INFORMIERT

Nummer Datum
001/Dez. 80

Kontrolle der Differentialsperre

Lenkgetriebe LJ 80

Abb. I

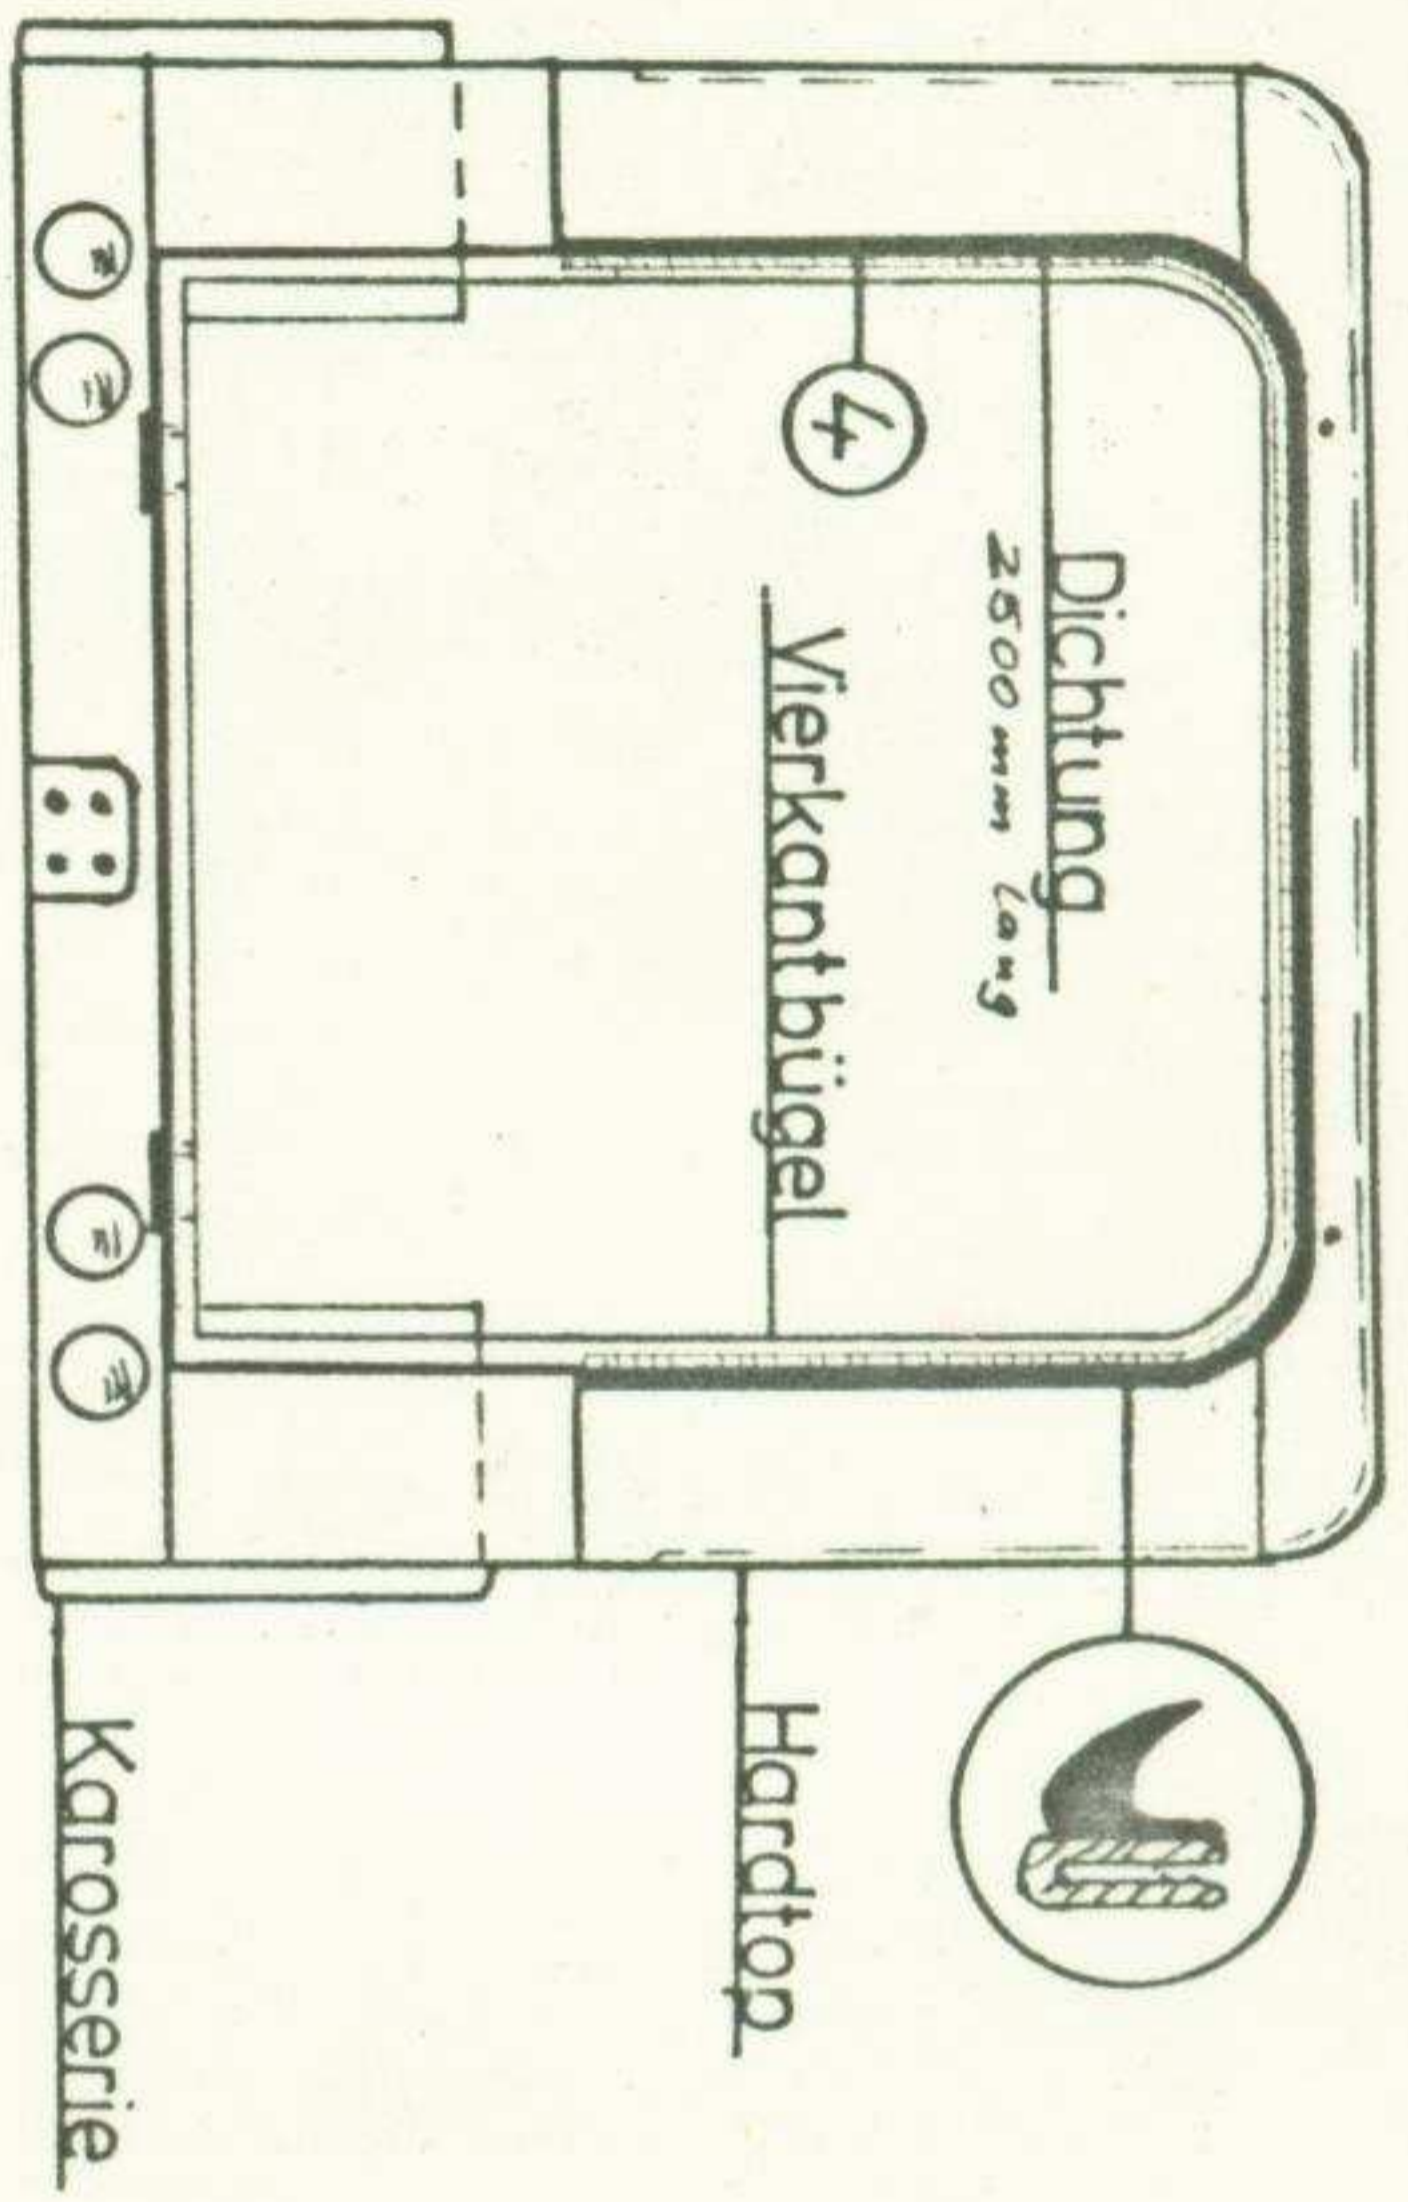
2. Hecktürabdichtung: Hier wird zusätzlich die Dichtung mit Lippe (4) am Hardtopausschnitt angebracht und sofern vorhanden, der Kantenschutz entfernt. (s. Abb. I).

Achten Sie darauf, daß die Dichtung an der Hecktüre fest ist, richtig sitzt und mit der Dichtung (4) abdichtet.

Abb. III

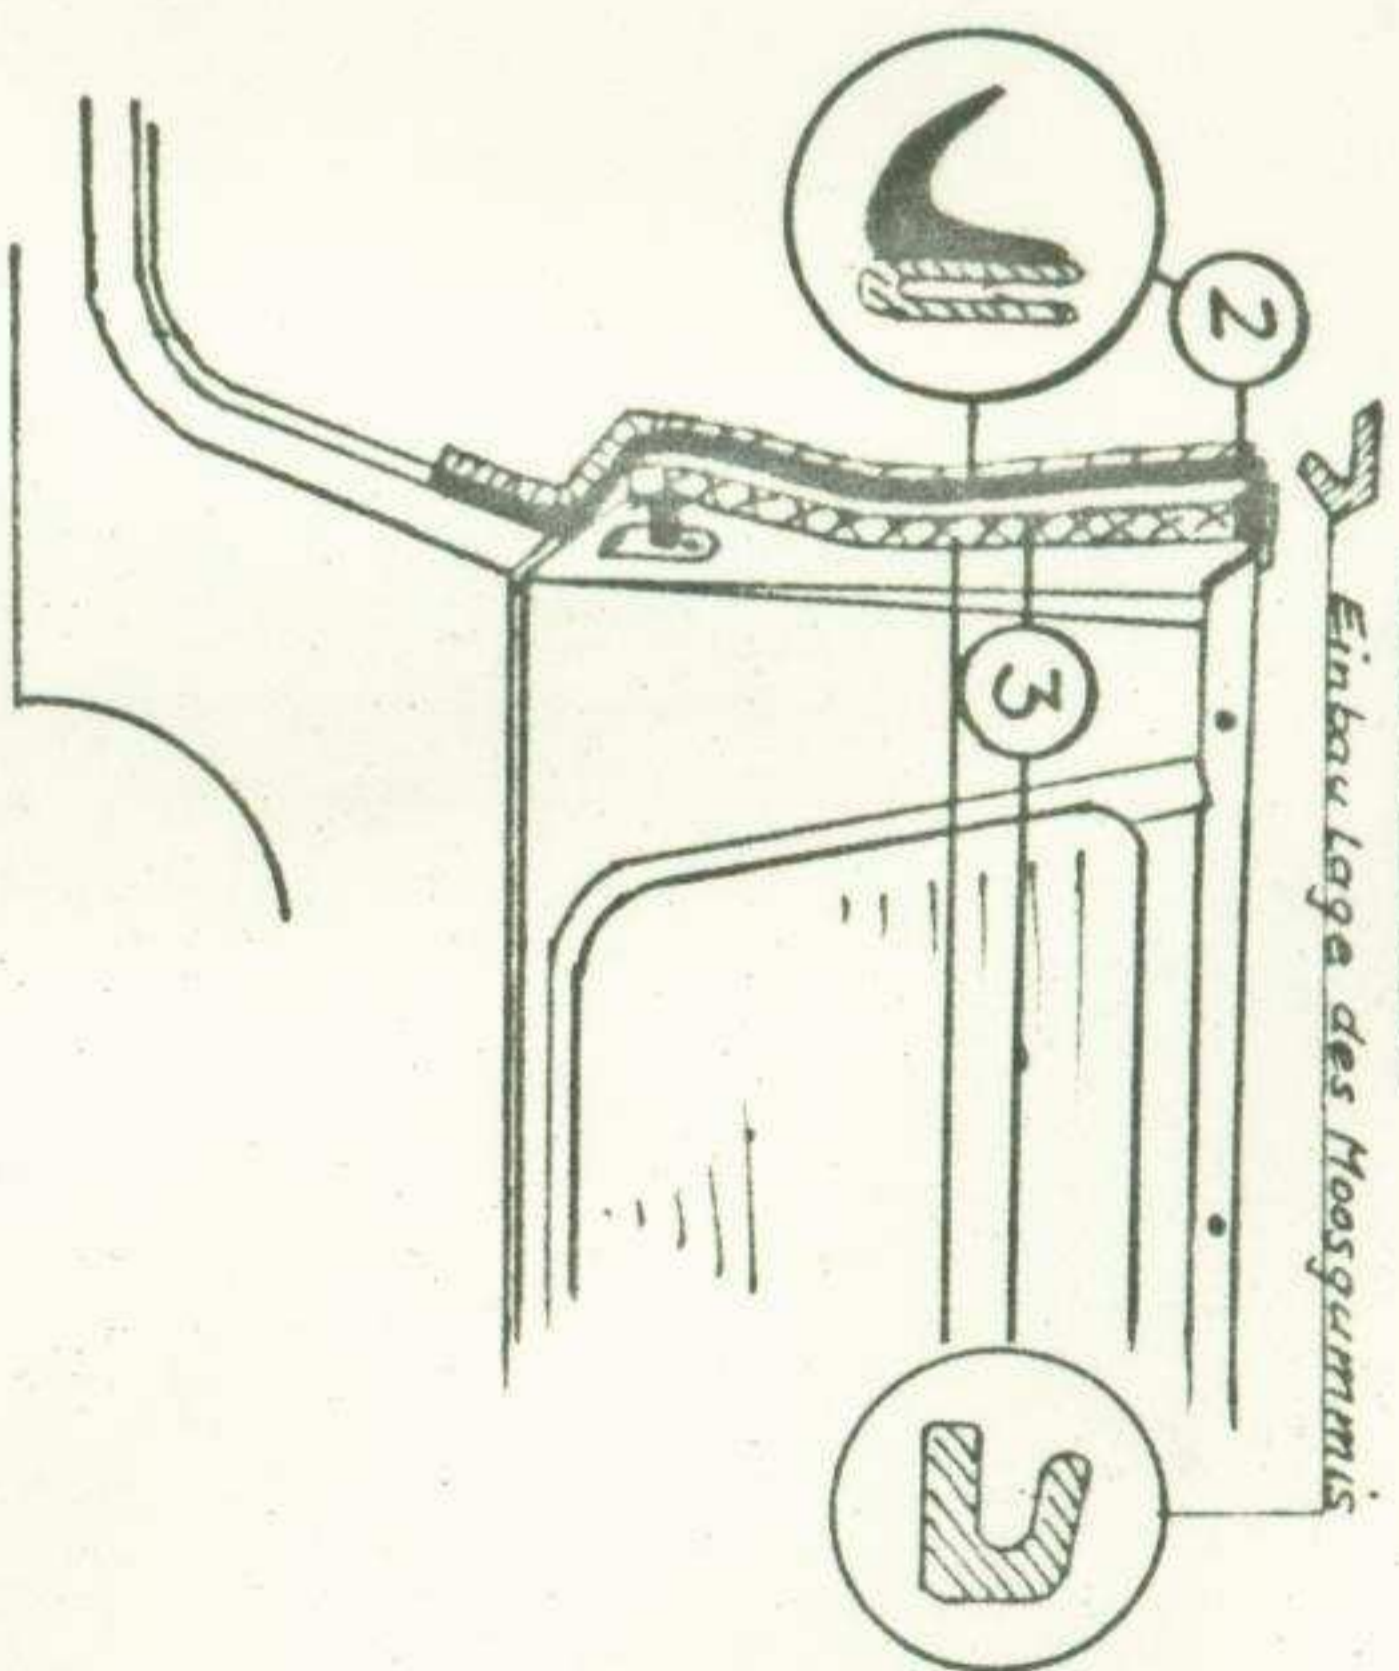
1. Türausschnitt: Der Schutzkantenstreifen (1) wird durch eine Dichtung mit Lippe ersetzt. (s. Abb. II und III). Zwischen der Dichtung (2) und dem Seitenteil wird ein Moosgummi $15+7 \times 25 \text{ mm}$ (3) zusätzlich eingeklebt. Dieses ist erforderlich, daß der Türdichtgummi damit abdichtet.

Die senkrechte Dichtung (2) wird unten rechtwinklig am Seitenteil weitergeführt, so daß das Wasser nach aussen abfließen kann. (s. Abb. III).

Rahmen-Meßdaten Suzuki LJ 80

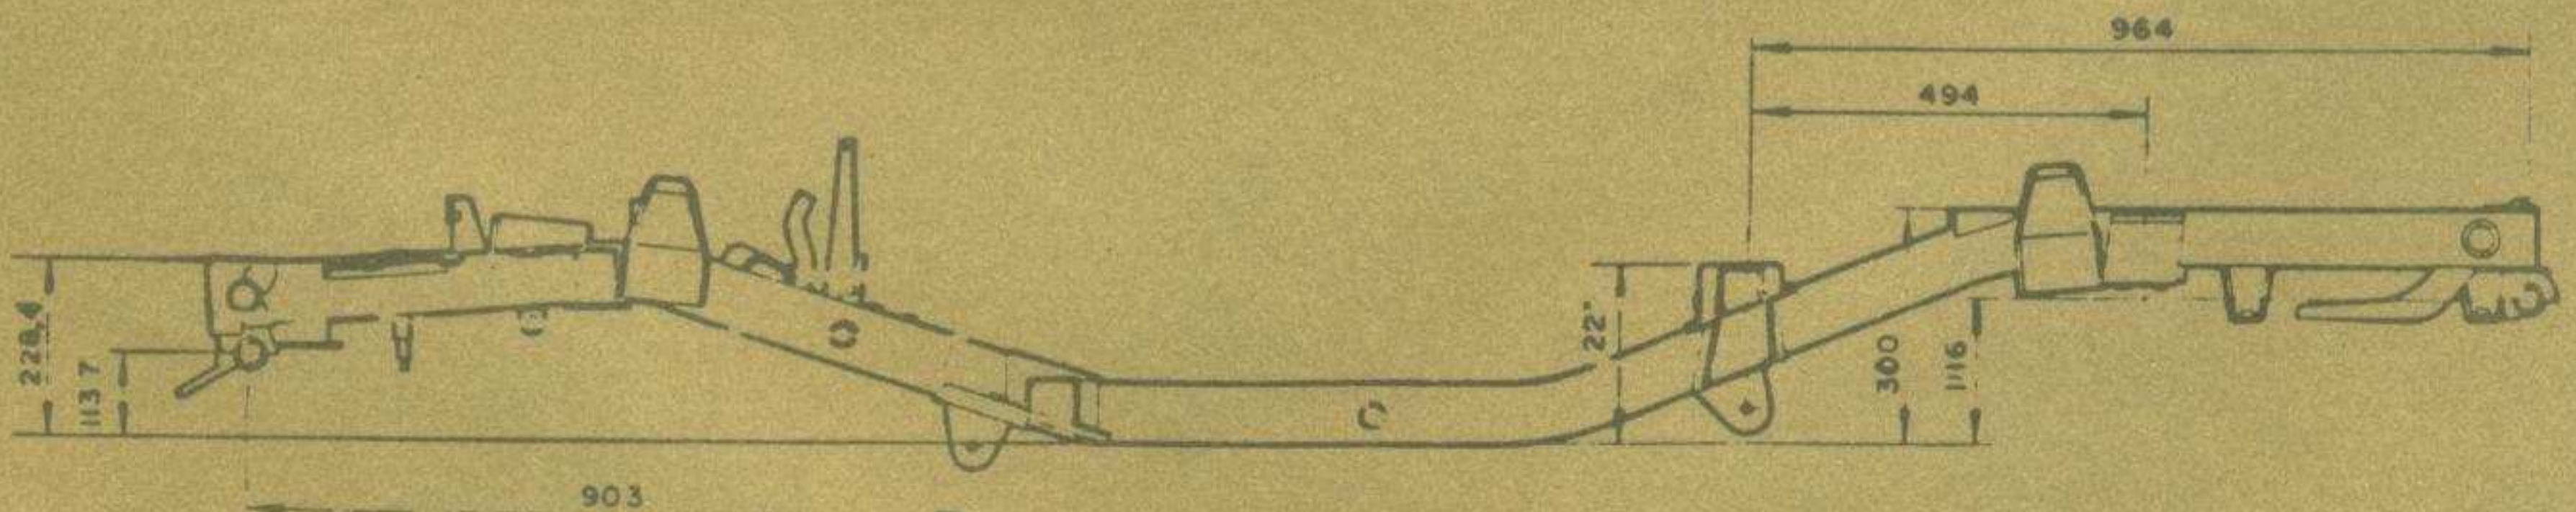
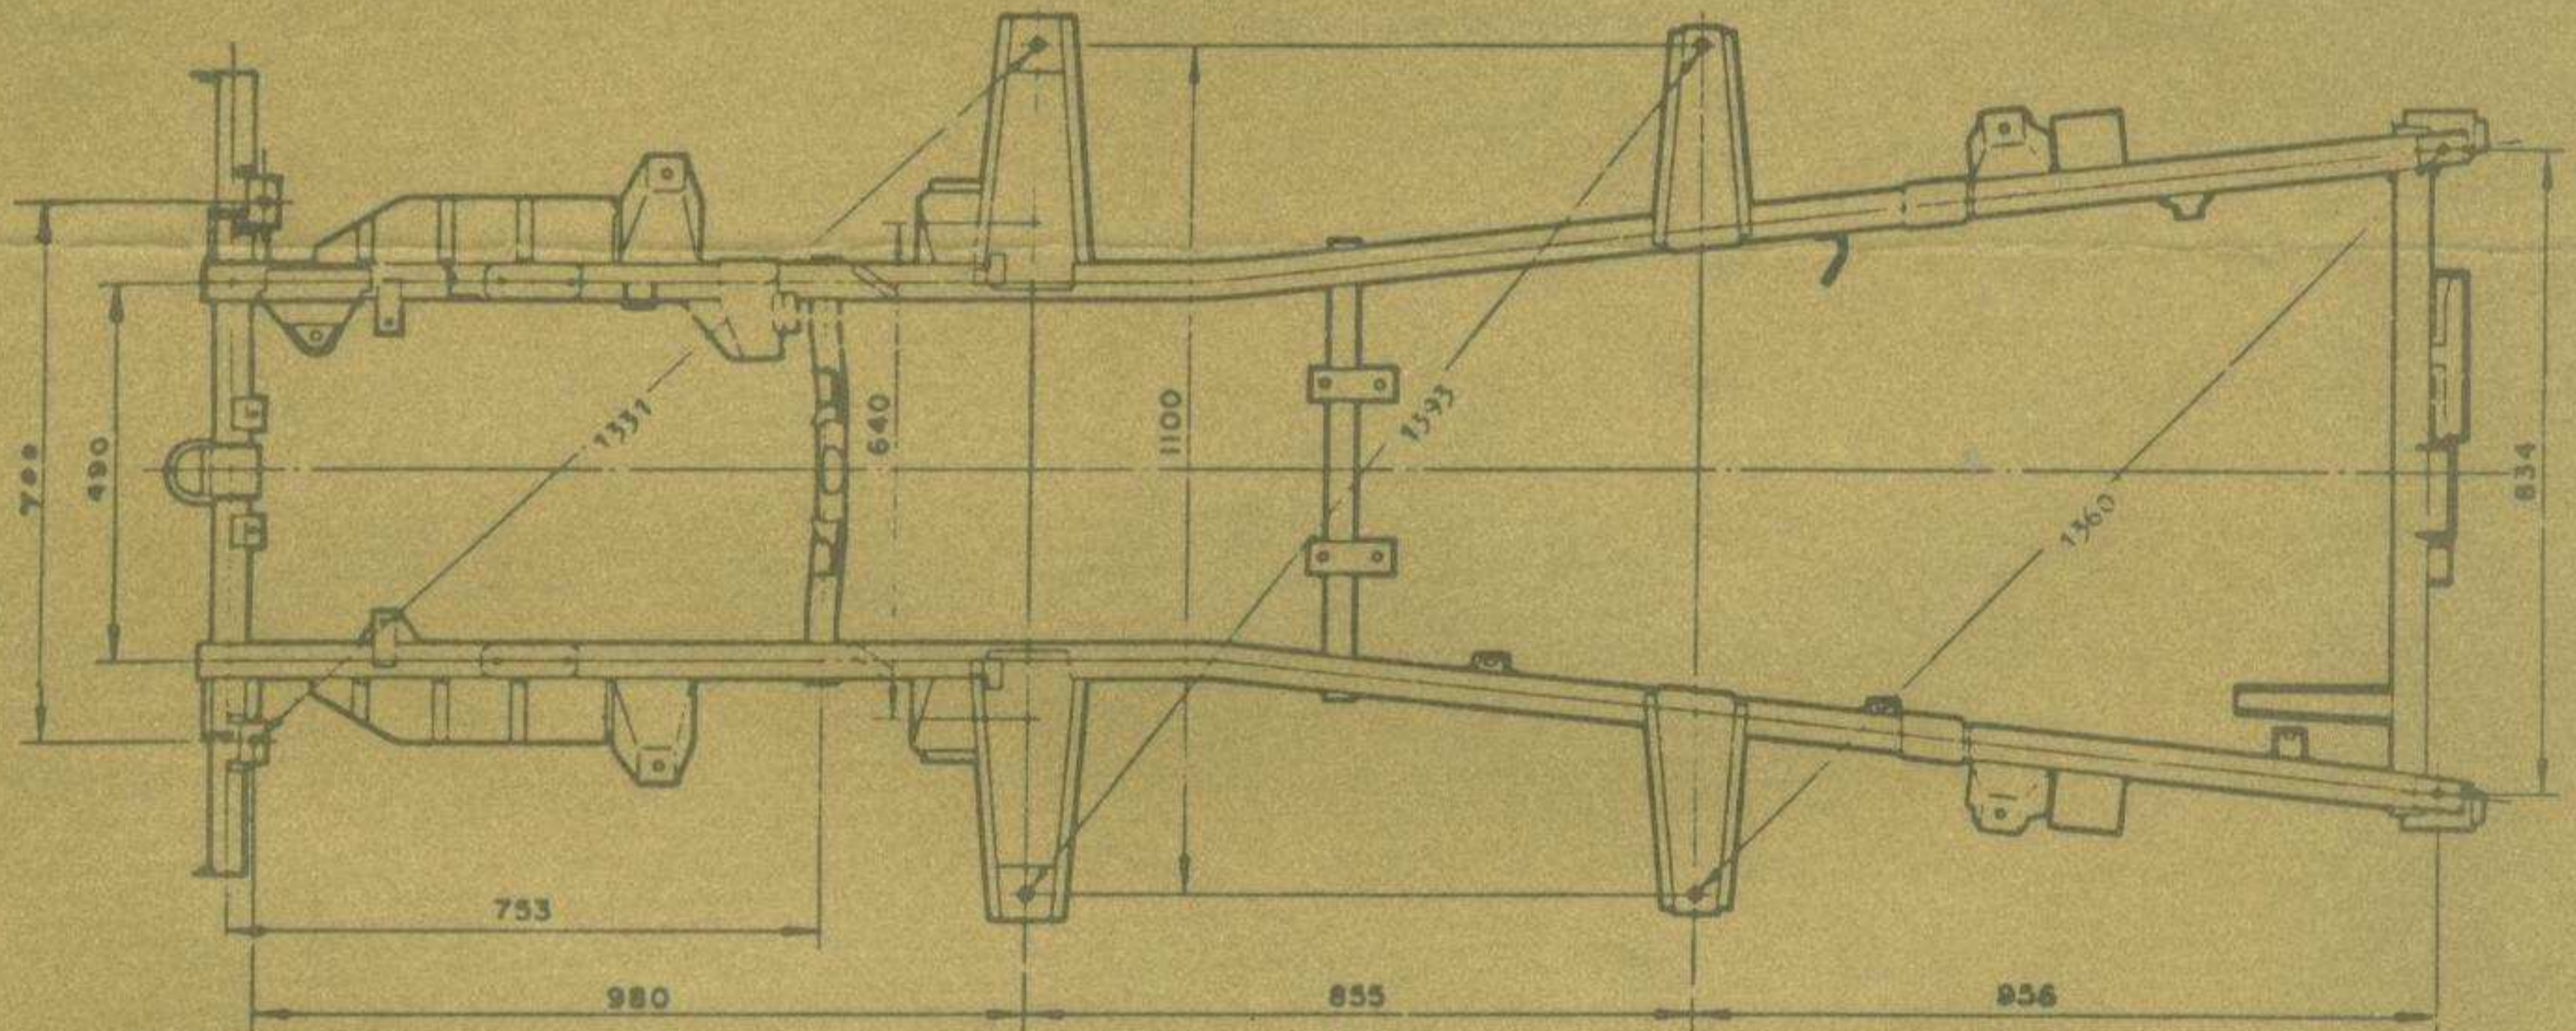
Sie haben die Möglichkeit unfallbeschädigte Rahmen zu vermessen. Eine Meßtoleranz von ± 5 mm kann möglich sein.

Zur Beachtung: Wir weisen Sie daraufhin, daß sämtliche Rahmenrichtarbeiten an Suzuki-Fahrzeugen fachgerecht ausgeführt werden müssen. Für die fach- und sachgerechte ausgeführte Richtarbeit haftet derjenige, der diese ausführt.
